# BOLETIM TÉCNICO

BT.0008  
08.08.95

**Alteração no Eixo de Entrada e Eixo Agitador**  
**Modelo: Lavadora Mondial/ Clean - Todos Modelos**  
**Marca: Brastemp**

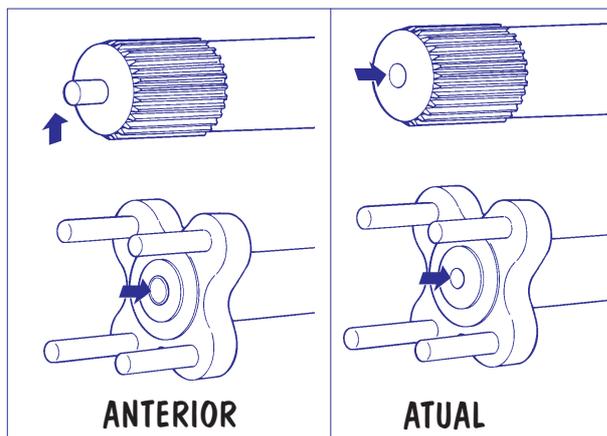
O Eixo de Entrada, aplicado na Caixa de Engrenagem das Lavadoras Mondial e Lavadoras Clean (todos os modelos), está sendo produzido sem o Pino de encaixe, o qual era localizado em sua extremidade.

Consequentemente, o Eixo Agitador também foi modificado.

Na região onde anteriormente era encaixado o Pino do Eixo de Entrada, foi eliminada a Bucha. Portanto, o diâmetro do furo foi reduzido, tornando este componente não intercambiável com o anterior.

Devido a não intercambialidade do Eixo Agitador, manteremos para a reposição em campo, somente as novas peças, sem alteração nos números de referência, conforme segue:

Lembramos que devido a alteração dos Eixos, o Conjunto Caixa de Engrenagem teve seu código de peça alterado.
